Veřejná zakázka:
„Stavební úpravy a přístavba DS Kosmonautů“

VYSVĚTLENÍ, ZMĚNA NEBO DOPLNĚNÍ ZADÁVACÍ DOKUMENTACE

Vysvětlení zadávací dokumentace č. 1 ze dne 28. 2. 2025

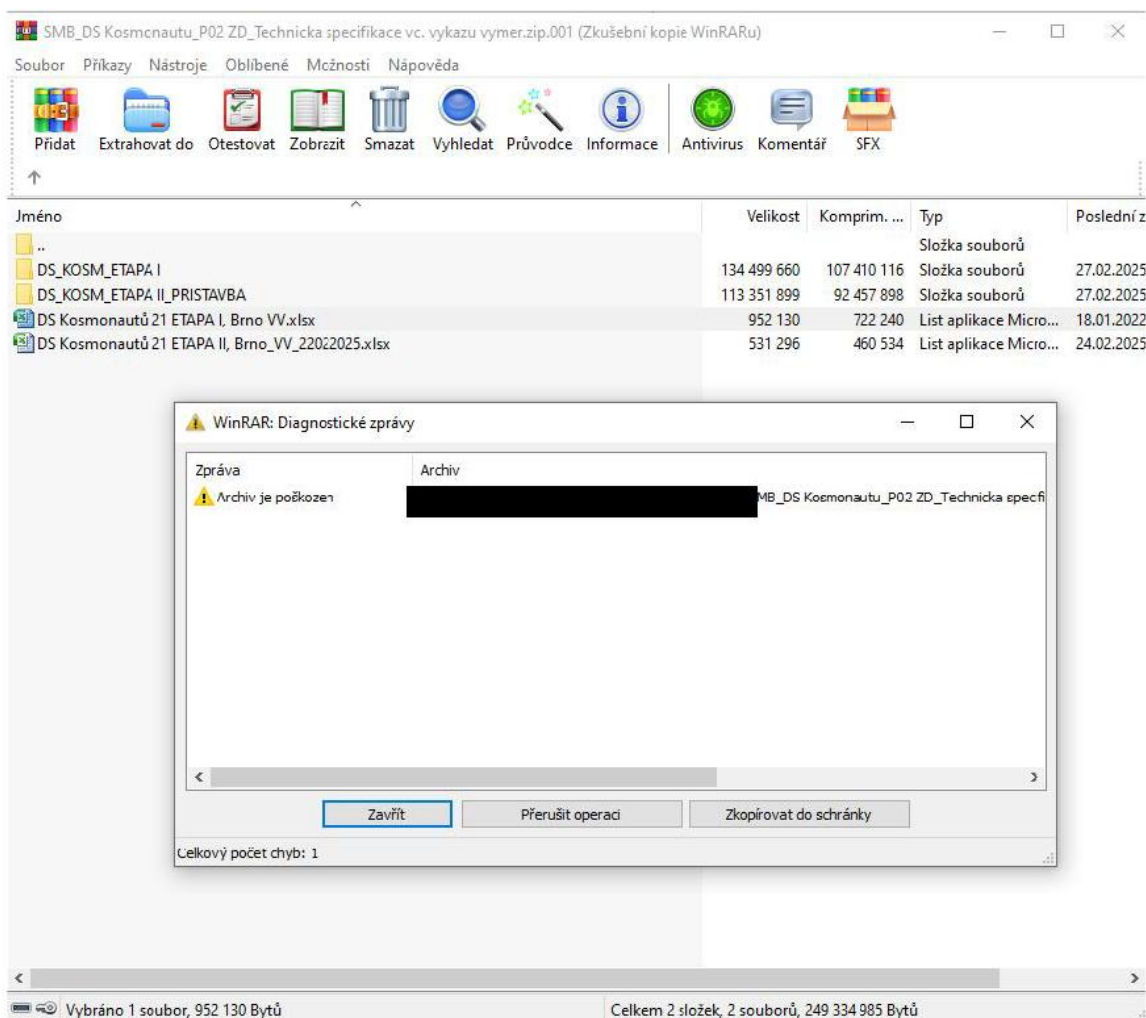
Žádost č. 1 ze dne 28. 2. 2025:

Dobrý den,

prosíme o znovu vložení

SMB_DS Kosmonautu_P02 ZD_Technicka specifikace vc. vykazu vymer.zip.002

a

SMB_DS Kosmonautu_P02 ZD_Technicka specifikace vc. vykazu vymer.zip.003

I v serveru je otazníček, že soubor nelze přechíst.

Žádost č. 2 ze dne 28. 2. 2025:

Tak ještě prosíme o znovu vložení jediného čitelného souboru:

SMB_DS Kosmonautu_P02 ZD_Technicka specifikace vc. vykazu vymer.zip

který je chybný. Zásíláme obrázek.

Zadavatel k dotazu žádosti č. 1 a 2 sděluje, že prověřil funkčnost projektové dokumentace, jež tvoří přílohu č. 2 zadávací dokumentace (Technická specifikace vč. výkazů výměr), v programu 7-Zip a neshledal závadnost uveřejněného souboru (resp. nemožnost jeho otevření).

Příloha č. 2 zadávací dokumentace (Technická specifikace vč. výkazů výměr) je s ohledem na svou velikost zkomprimována do 3 zip souborů, a to za účelem jejího možné nahrání do elektronického nástroje (v němž je omezena kapacita uložení). Dokument označený jako *SMB_DS Kosmonautu_P02 ZD_Technicka specifikace vc. vykazu vymer.zip.001* tak v sobě

zahrnuje zbývající soubory (tj. s koncovkou *zip.002-003*), jež se mohou jevit při jejich samostatném otevření jako prázdné či nefunkční. Pro správné zpřístupnění přílohy č. 2 je proto nezbytné stáhnout všechny 3 zip soubory (tj. s koncovkou *zip.001-003*) do jedné složky a otevřít jen soubor s koncovkou *zip.001*, jenž obsahuje zbývající části Technické specifikace (vč. výkazů výměr). V případě přetrvávajícího problému s otevřením příslušné přílohy zadávací dokumentace prostřednictvím programu WinRAR, doporučuje zadavatel využití jiného volně dostupného komprimačního programu.
